CAMPAGNA 5701- Campagna di Servizio
Modello Fiat G. Punto allestimento Carabinieri
- specchi retrovisori esterni

COMMESSA 5701

Campagna di Servizio

CICLO DI INTERVENTO

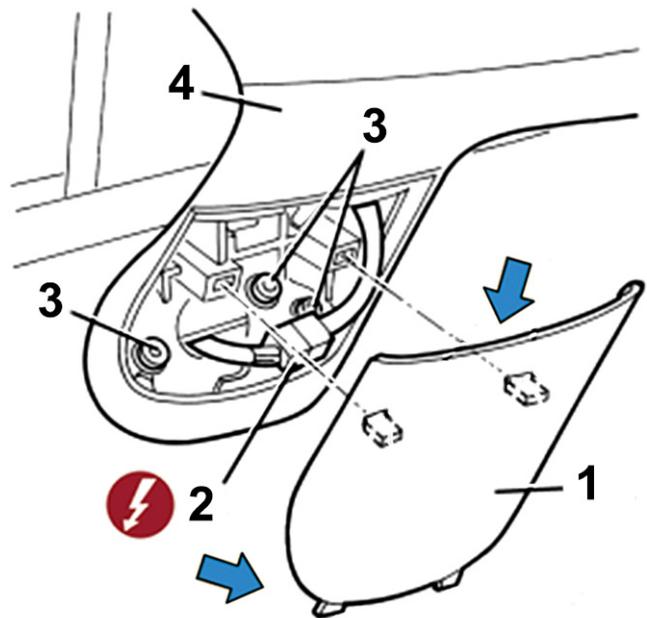
è necessario provvedere alla sostituzione degli specchi retrovisori esterni, in quanto la verniciatura degli stessi potrebbe degradarsi nel tempo.

COMPONENTE	Specchi retrovisori esterni			
ANOMALIA	Scoloritura			
VERSIONE	Punto T. T. Versione Carabinieri			
PARCO VEICOLI INTERESSATI				
CAUSA TECNICA	Ciclo produttivo			
RELEASE N°	0			
MATERIALE	denominazione:	part:	qtà:	
	-	-	-	
ATTREZZATURA SPECIFICA	-			
MODALITÀ D'INSERIMENTO ORDINE EPLUS	-			
TRATTAMENTO ECONOMICO	spesa:	commessa:	intervento:	tempo:
MANO D'OPERA E MATERIALE	A01	5701	A	0.40
SPESE VARIE (POSTALI, ETC.)	A10	5701	-	-
INTERVENTI IN PRODUZIONE	Montaggio di specchi retrovisori esterni migliorati			
IDENTIFICAZIONE INTERVENTO IN RETE

Facendo riferimento al Manuale di Assistenza Tecnica, operando su entrambi i lati della vettura:

- Rimuovere la modanatura (1) con l'apposito attrezzo, disimpegnando i ritegni
- Scollegare la connessione elettrica (2).
- Svitare le viti (3) di fissaggio e rimuovere lo specchio retrovisore (4).
- Sostituire lo specchio rimosso con un nuovo specchio, contenuto nel Kit prelevato a Ricambi.
- Montare il nuovo specchio e ripetere il ciclo sul lato opposto della vettura.

Denominazione:	Part:	Qtà:
Kit specchi retrovisori esterni Dx	51963160	1
Kit specchi retrovisori esterni Sx	51963161	1
